ÚZEMNÍ PLÁN MĚSTA BRNA

Textová část Odůvodnění

Kapitola 18 Rozhodnutí o námitkách (včetně odůvodnění)

Svazek Nb42 *(bez osobních údajů)*

PŘÍLOHA Č.1

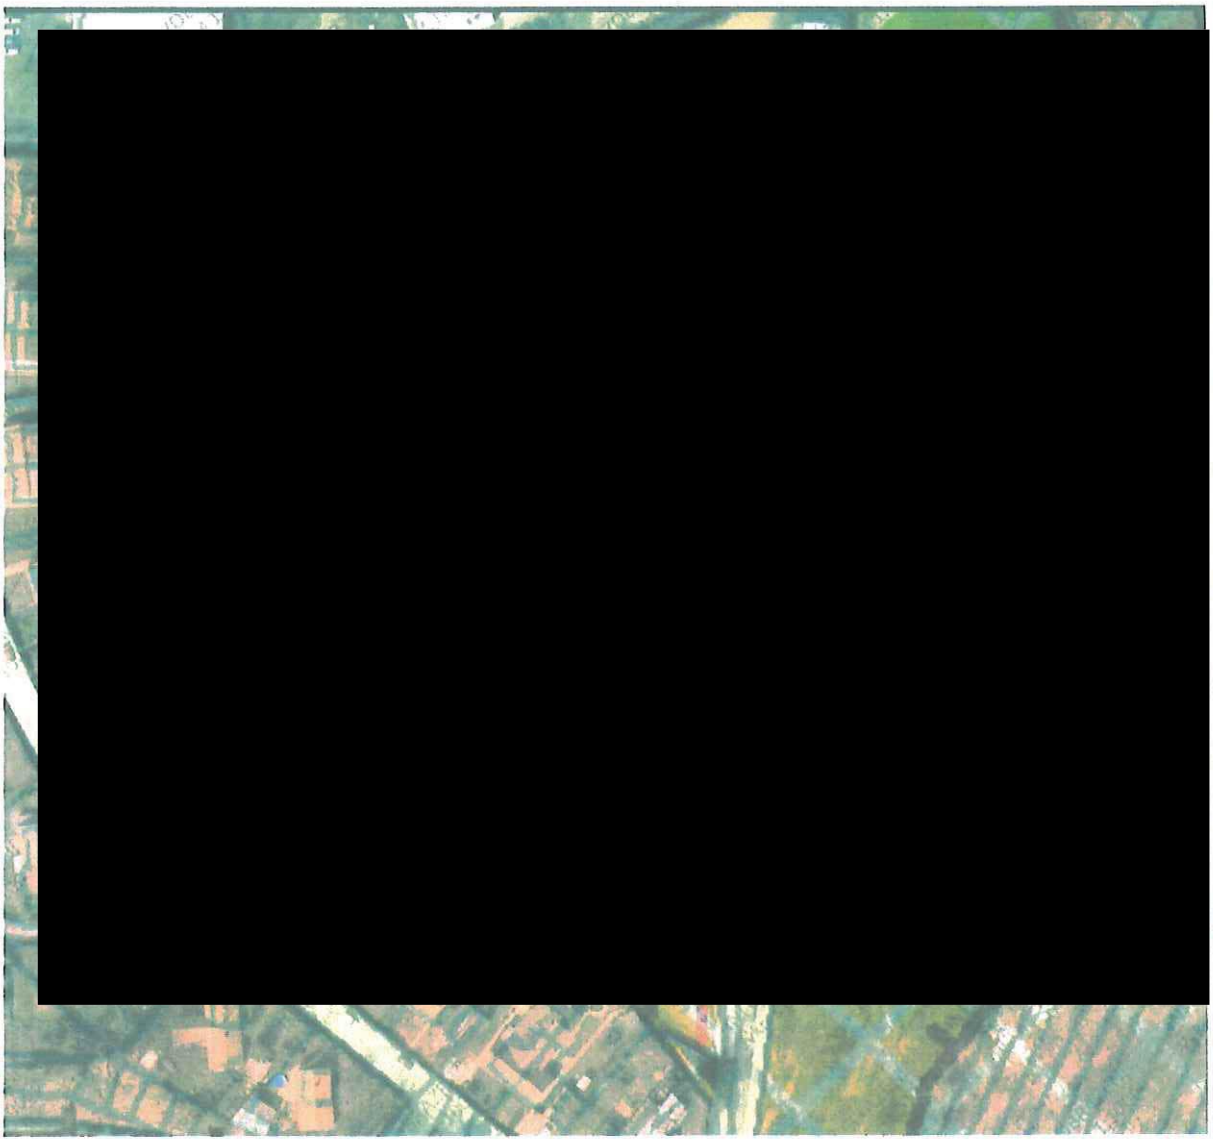
- ÚPRAVA PLOCH C/r2 (ZVĚTŠENÍ) NA ÚKOR PLOCHY E/q3 (ZMENŠENÍ)
- VŠE JE NA POZEMKU P.Č. [redacted] V SOUKROMÉM KRÁLU KANZELŮ [redacted]

Chybně zakreslené osy vodních toků

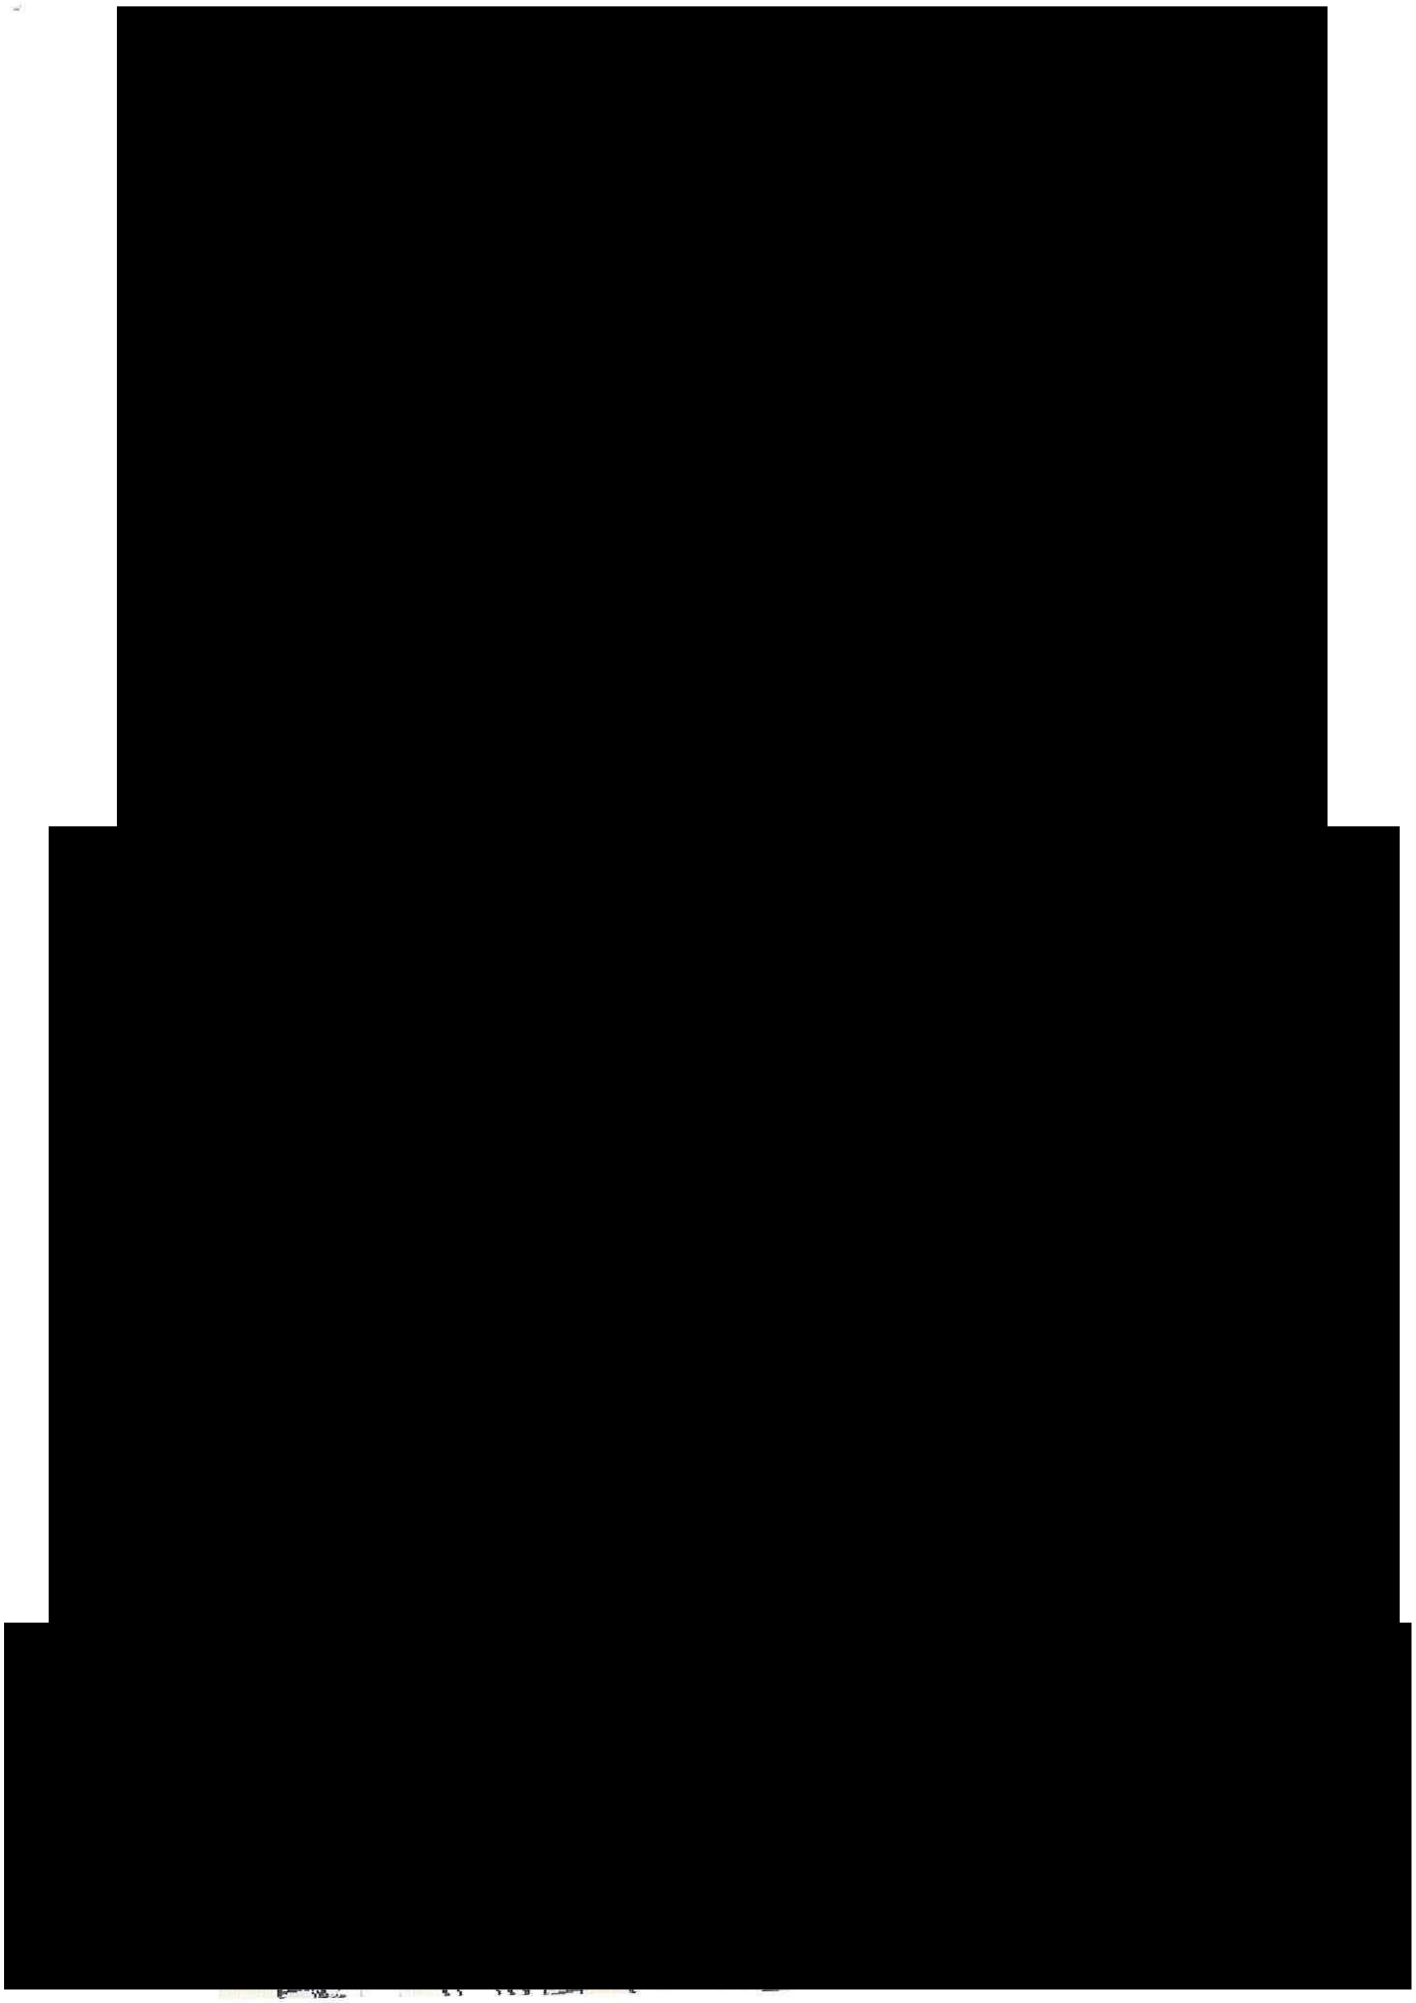
dle 4.0 KONCEPCE PROTIPOVODŇOVÉ OCHRANY

Příloha č.1 – fotodokumentace

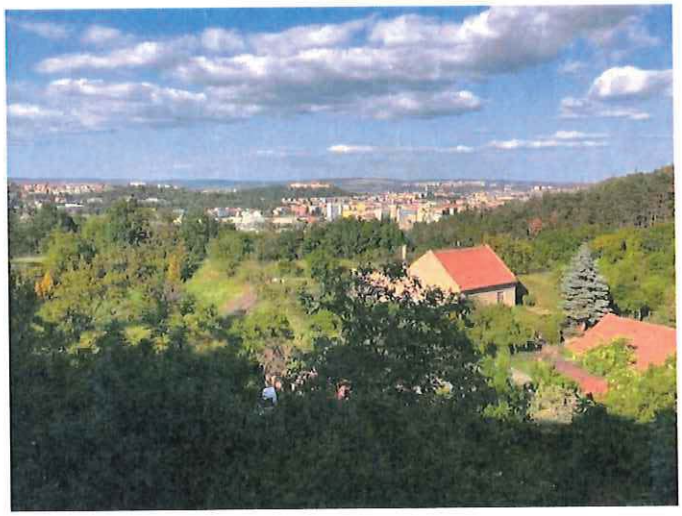
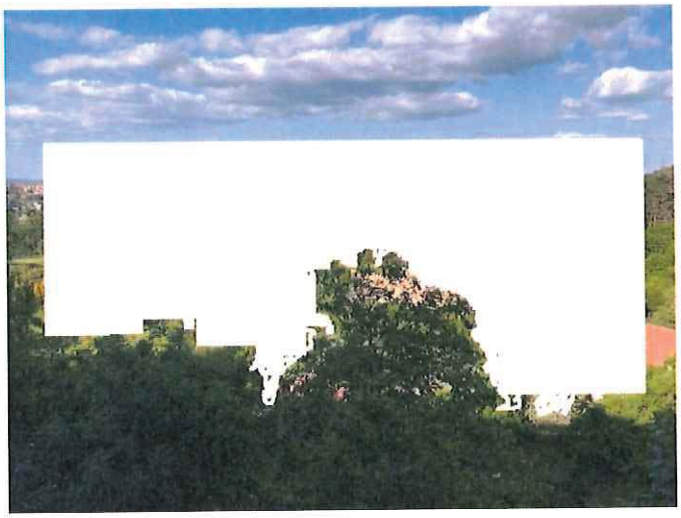
Srovnání stávajícího výhledu a výhledu po umístění 16 m vysoké budovy, kterou připouští Návrh ÚPmB

Srovnání stávajícího výhledu a výhledu po umístění 6 m vysoké budovy, kterou připouští Návrh ÚPmB – směr Špilberk

Srovnání stávajícího výhledu a výhledu po umístění 16 m vysoké budovy, kterou připouští Návrh ÚPmB - východ
